ZNALECKÝ POSUDEK

č. 771 – 02 / 14

Posouzení splnění normy ČSN 736058 „Hromadné garáže", která byla v účinnosti od 1. 8. 1988 do 30. 9. 2011, při výstavbě bytového domu Eurydika, tedy v době schválení výstavby bytového komplexu s hromadnými garážemi.

Účel znaleckého posudku: Posouzení splnění normy ČSN 736058 „Hromadné garáže", která byla při výstavbě bytového domu Eurydika č. p. 2445, k. ú. Libeň

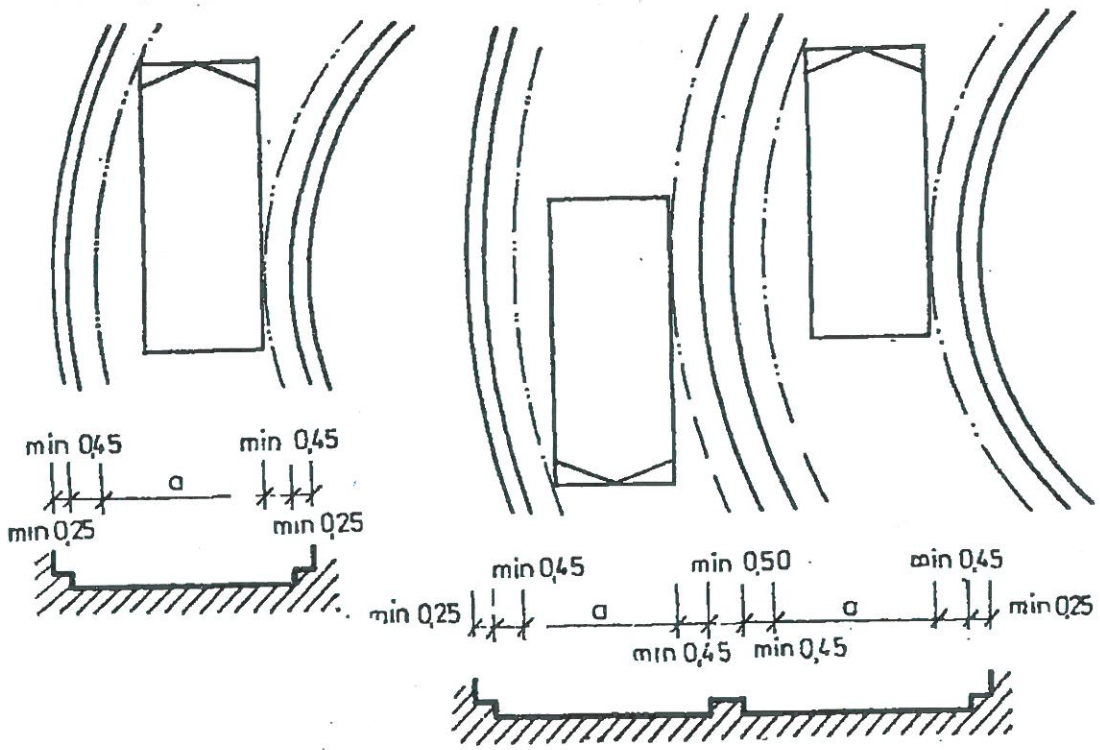
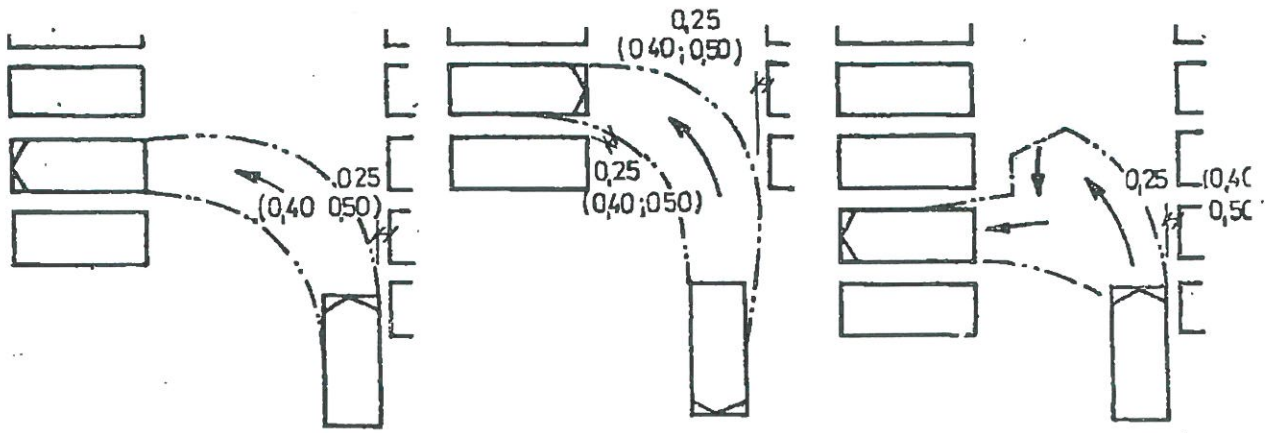
Reklamace se týká nájezdu na rampu, kde zdaleka není dodržena jízdního pruhu, ale ani projektantem citované *"Pro praktickou - reálnou průjezdnost objektu je rozhodující zda řidič projíždí objekt v předpokládané vzdálenosti 0,25m od pevných překážek-stěn a sloupů."* Tato citace vychází ze špatného pochopení normy, kde v odstavci **Vnitřní komunikace** čl.25 je psáno *" Vnitřní komunikace garáží s pohybem vozidel vlastní silou mají vyhovovat těmto podmínkám: bod b) vzdálenost mezi vozidlem v pohybu a pevnými překážkami musí být nejméně 0,25m."* Toto ustanovení se týká vnitřni komunikace, sloužici k zajíždění vozidel na parkovací stání (viz obrázek 4, ze kterého je to zřejmé) netýká se rampy.

ac) Znalec „nepochopil" vyjádření jmenovaného, cit.: ***Reklamace se týká nájezdu na rampu, kde zdaleka není dodržena jízdního pruhu*** (asi dodržen jízdní pruh?)..... a končí větou: ***Toto ustanovení se týká vnitřní komunikace, sloužící k zajíždění vozidel na parkovací stání (viz obrázek 4.),*** ze kterého je to zřejmé, že se to netýká rampy.

Jedná se tedy o protimluv (*...reklamace se týká rampy*....a v závěru vyjádření jmenovaného, *netýká se rampy*).

Vlečná křivka při vhodném – ideálním nájezdu na rampu.

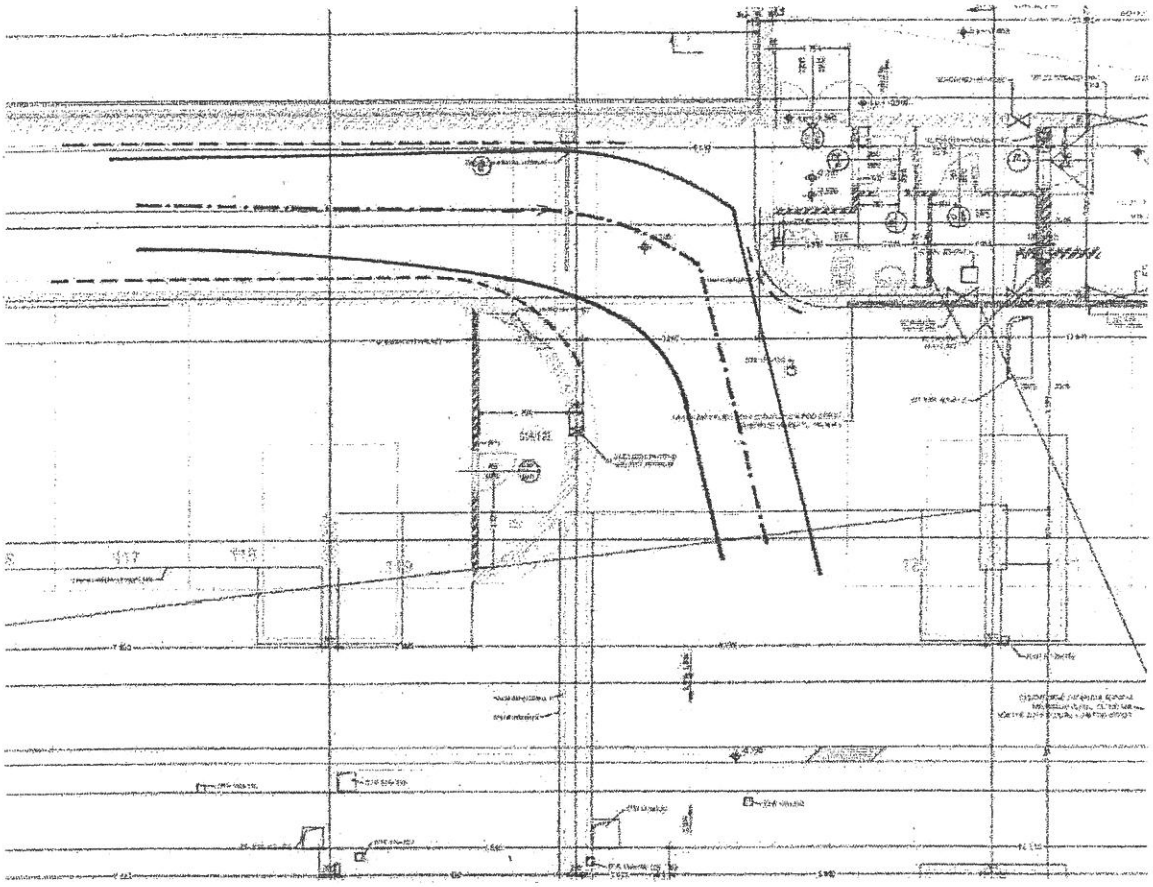
Hodnocení ze strany pana ing. Paličky, autorizovaného inženýra pro dopravní stavby, že se jedná o zakřivenou rampu dle čl. 51 ČSN 73 6058, musím jednoznačně odmítnout. Musím poukázat na skutečnost, že rampa v objektu je pouze přímá a sám ing. Palička uvádí, že tato vyhovuje. Jedná se o vnitřní komunikaci na úrovni podlaží objektu před nájezdem na rampu.

Vzhledem k tomu, že se pan ing. Palička ve svém posouzení – „reklamace průjezdu …" odvolává na vlečnou křivku vozidla a rychlost průjezdu 1 km/h, tak jsem při použití vlečné křivky bez přechodnice při dodržení odstupu 0,25 m od vodorovného značení parkovacího místa č. 120 (nikoli zaparkovaného vozidla) i zaoblené stěny při nájezdu k rampě došel k závěru, že **dimenze vnitřních komunikací garáže vyhovuje**! K oběma odrazným chodníkům šířky 0,25 m podél stěn rampy, které plynule přechází ještě do roviny etáže, vychází oboustranná prostorová rezerva od obrysů vozidla, jak dokládá připojená situace s vlečnou křivkou.

1.

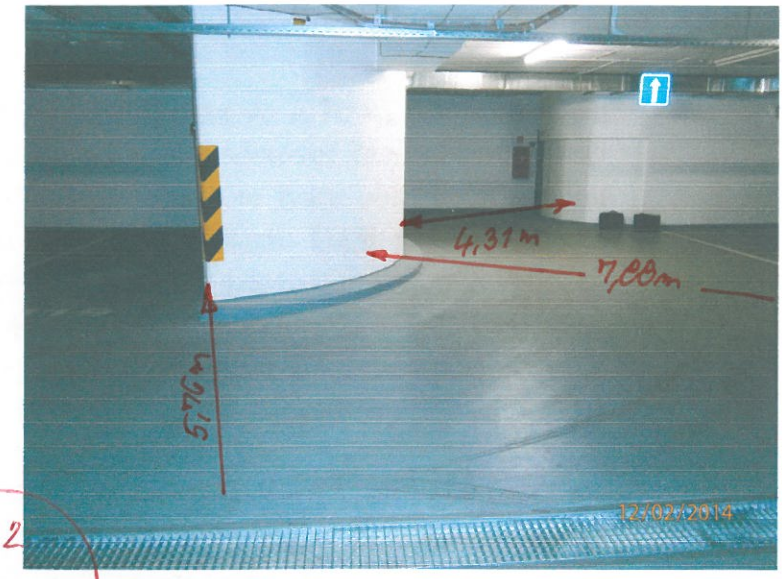
Obr. č. 1 – Pohled od S strany na větší část 1. P. P. s garážovým označeným stáním vlevo a vpravo s centrální komunikací a s dělící částí, provedenou odvodňovacím žlábkem. V pozadí snímku vpravo (světlá stěna) je část s příjezdem či výjezdem do 1. N. P. *(viz obr. č. 7. až č. 9., této přílohy).* Za stěnou vlevo je vidět malou část přední karoserie typu mikrobus, garážovaná (tedy ze skupiny 1, podskupina 02 – velké osobní automobily-*(viz příloha č. 1, k čl. 7 ČSN 73 6058).* Proveden zákres zjištěné vzdálenosti od vodorovného značení (žlutá čára) ve směru k výseči kruhového sloupu s délkou **5,76 m**, zajišťující dostatečnou šíři pro průjezd vozidla, zde ve směru k 2. P. P. Tato kóta je zároveň zachycena na obr. č. 2, téže přílohy.

Obr. č. 2 – Pohled od V strany, kdy za zády fotografa je stěna *(viz obr. č. 1., této přílohy)* s pohledem na výseč kruhového sloupu, kolem kterého zatáčí vozidla vlevo, na přímou rampu, ve sjezdu do 2. P. P. Uvedená míra **7,88 m** je od tohoto sloupu k nosnému pilíři za označeným stáním

s číslem 120 *(viz obr. č. 3. a č. 4., této přílohy).* Další míra **4,31 m** je mezi stejnou výsečí kruhového sloupu a stěnou s vypouklou částí ve tvaru oblouku, limitující nájezd na rampu do 2. P. P. (viz obr. č. 4., této přílohy).
